改善箇所説明図

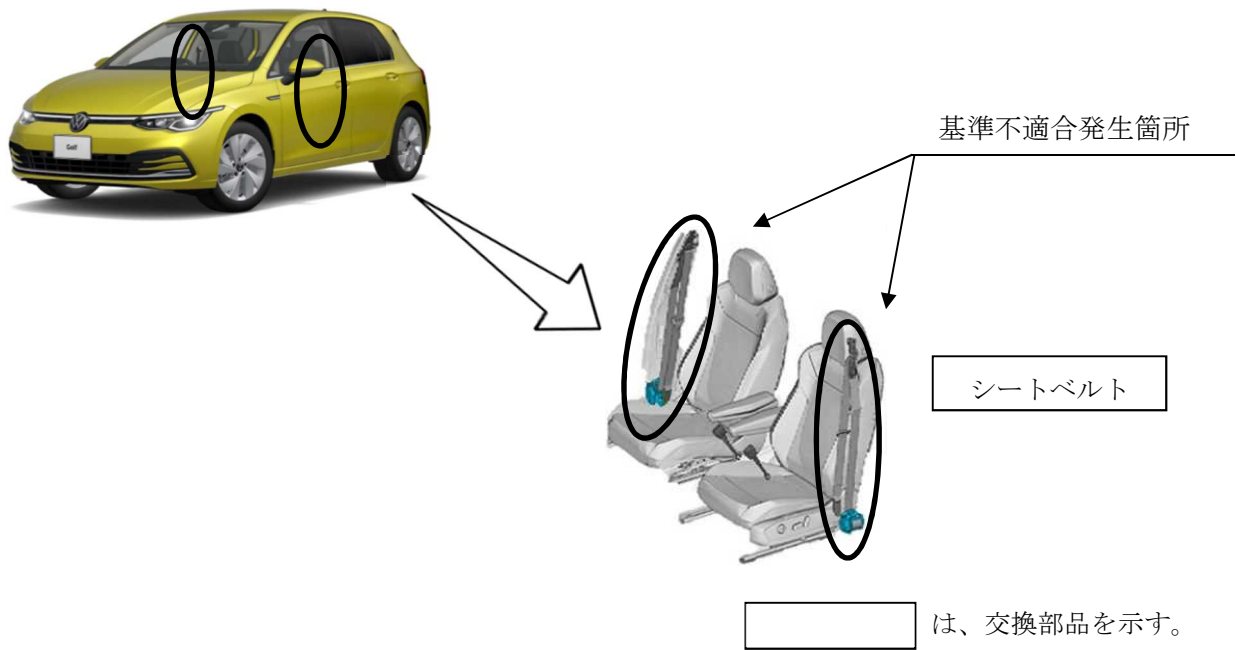
前席シートベルトのフォースリミッター付シートベルトテンショナーにおいて、製造管理が不適切なため、構成部品の組付け力が不十分なものがある。そのため、衝突時にフロントエアバッグが展開した場合、シートベルトの拘束力が足りなく、最悪の場合、乗員が負傷するおそれがある。

全車両、前席シートベルトを良品に交換する。

識別：キャンペーンステッカーに「外-3511、日付（西暦・月・日の順）、ワークショップスタンプ」を記入し、スペアタイヤ収納部左側面に貼りつける。
